INFORMAÇÃO TÉCNICA

Nº 201/07 – 26/02/2007

Produto: TV
Marca: EVADIN
Modelo: FP-2101/ FP-2102

Retrabalho para permitir a substituição da tampa traseira nos modelos FP-2101 e FP-2102.

FIGURA 1

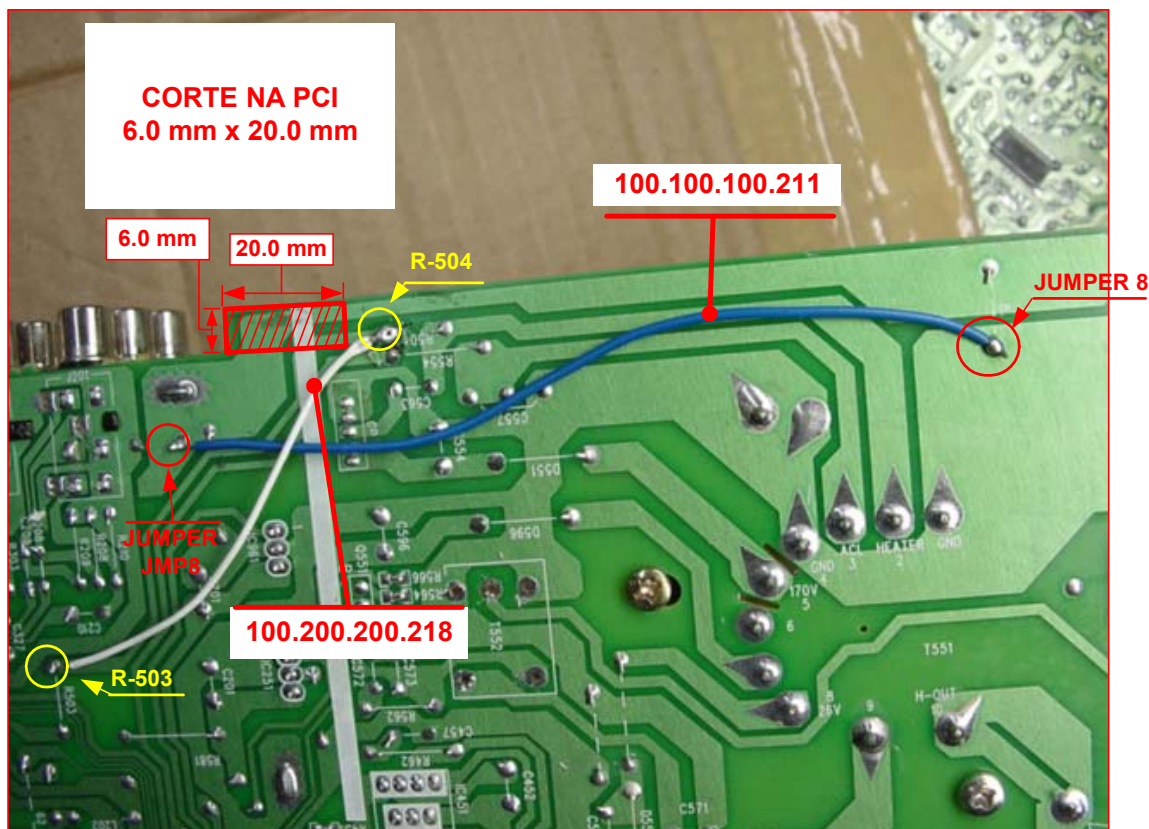
1) Retrabalho da PCI, comum ao dois modelos (figura 1)

- a) Remover na PCI uma tira com 6 mm de largura e 20 mm comprimento.
- b) Acrescentar o cabo **100.100.100.211** de 125 mm de comprimento, Interligando o **Jumper 8** ao **Jumper JMP8**.
- c) Acrescentar o cabo 100.200.200.218 de 85 mm de comprimento, Interligando o resistor R-504 ao resistor R-503.

FIGURA 2

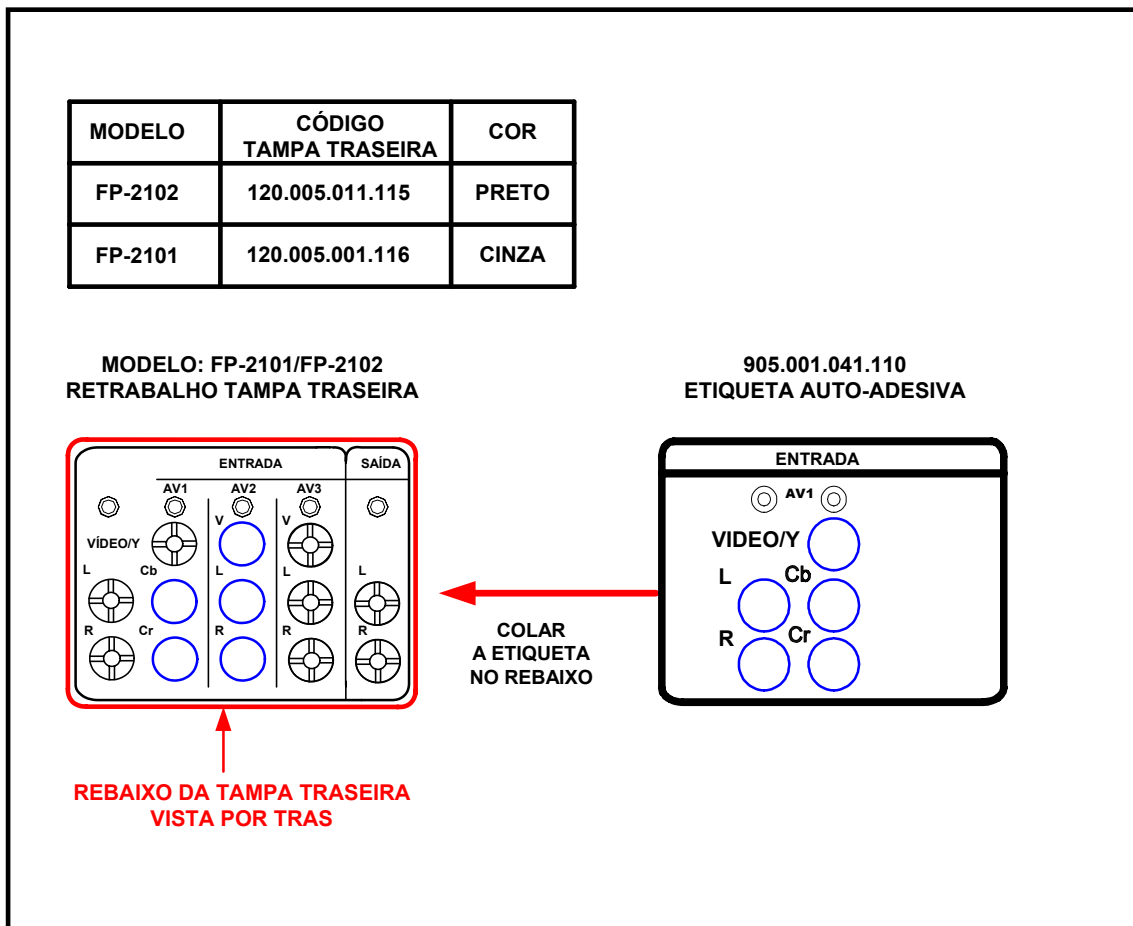
2) Retrabalho na tampa traseira do FP-2101 (figura 2)

- a) Colar a etiqueta p/ tampa traseira auto-adesiva **905.001.041.110** no rebaixo das entradas de AV da tampa traseira **120.005.001.116**.

3) Retrabalho na tampa traseira do FP-2102 (figura 2)

- a) Colar a etiqueta p/ tampa traseira auto-adesiva **905.001.041.110** no rebaixo das entradas de AV da tampa traseira **120.005.011.115**.
